# VOLVO

## Servicemeddelande

PRODUKT	AVD.	GRUPP
P	8	87
BETR.		NR.
Vattenläckage mellan torpedbalken och värmarens luftintag på 240, 260 med CU-värmare		19
		DATUM
		Juli
		81

### Ny packning mellan torpedbalken och värmarens luftintag på 240, 260 med CU-värmare

132907

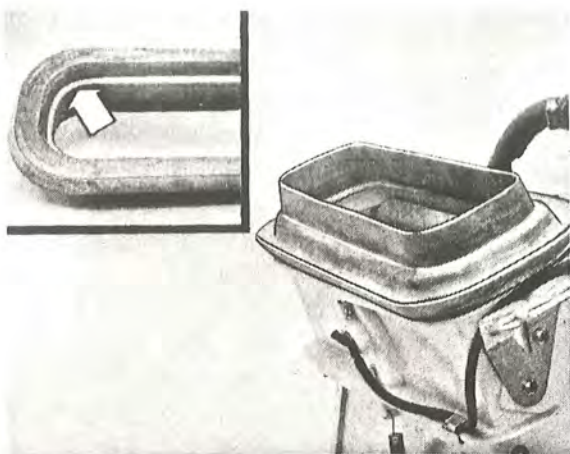
En ny förbättrad packning, detaljnummer 1 308 295-3, mellan torpedbalken och värmarens luftintag har införts i produktionen vecka 38 1980 på 240, 260 med CU-värmare.

Bilden visar en värmare med den nya packningen. Denna saknar fastsättningsfläns och trycks på värmaren direkt.

Packningen ska användas även på äldre vagnar.
